**LINEA AV/AC TORINO – VENEZIA      Tratta VERONA – PADOVA**

**Lotto funzionale Verona – Bivio Vicenza**

**IN35 – DEVIZIONI STRADALE STRADA SS PORCILANA**

**RELAZIONE CONFRONTO PD/PE**

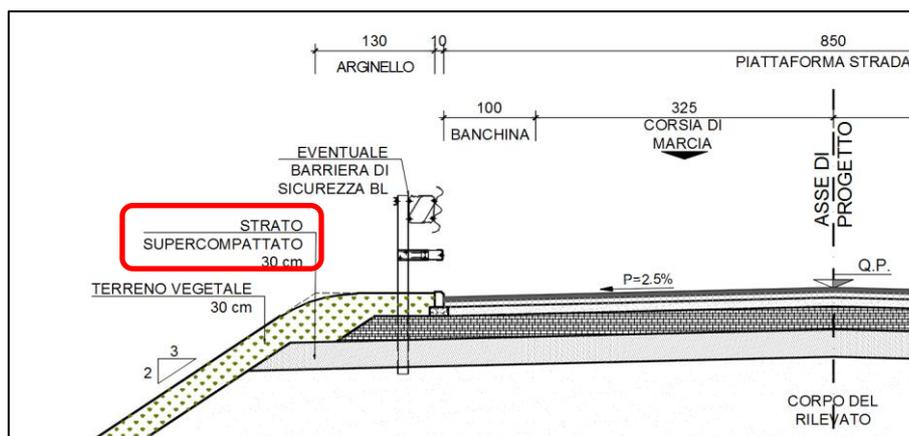
Come già fatto dal punto vista planimetrico sono state redatte le verifiche degli elementi geometrici di tracciamento altimetrico della viabilità principale di progetto.

Il profilo altimetrico è stato adeguato cercando di garantire una pendenza minima delle livellette che permetta lo smaltimento delle acque di piattaforma.

Di seguito si riportano le verifiche effettuate sull'asse di progetto.
